国立研究開発法人日本原子力研究開発機構大洗研究所（北地区）
原子炉施設保安規定の変更認可申請の補正について

国立研究開発法人日本原子力研究開発機構大洗研究所（北地区）
原子炉施設保安規定の変更

国立研究開発法人日本原子力研究開発機構
大洗研究所（北地区）
原子炉施設保安規定
新旧対照表

別図第2（その4） JMTRタンクヤード平面図

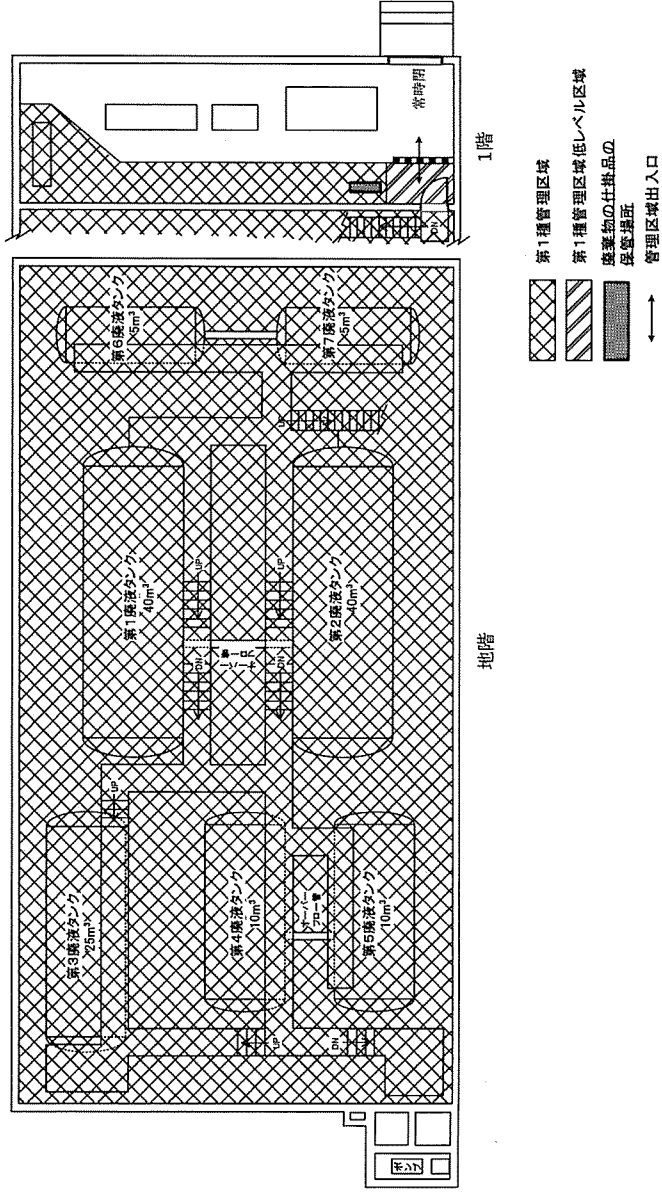
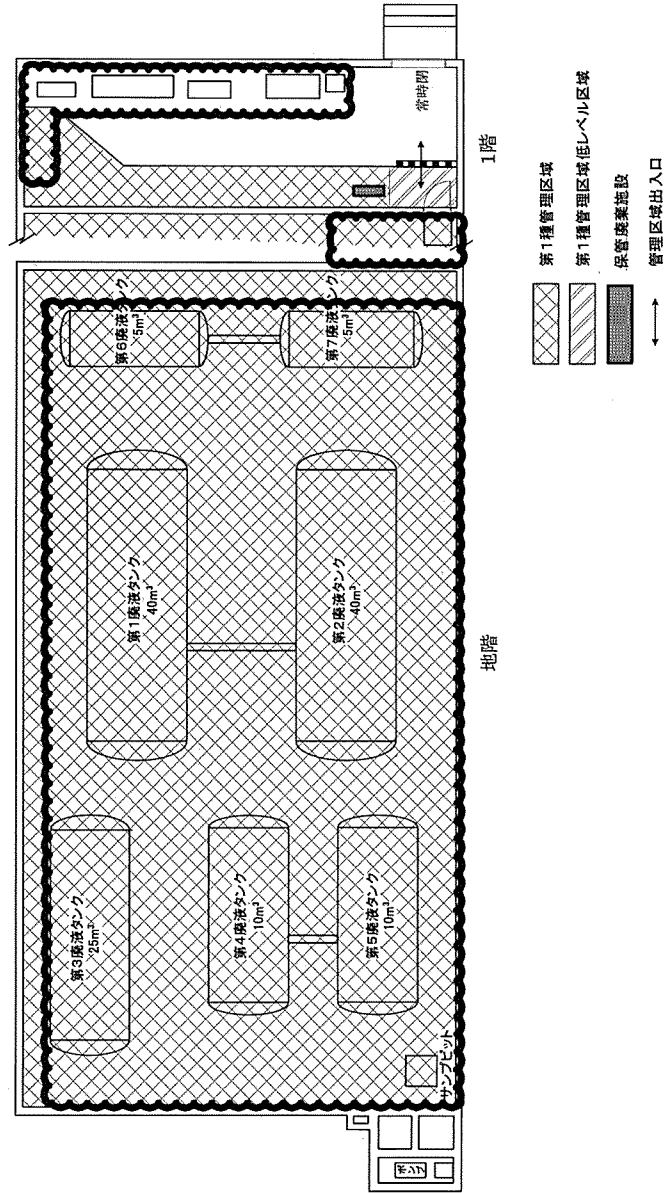
・保管廃棄施設の設置に伴う変更及び記載の適正化
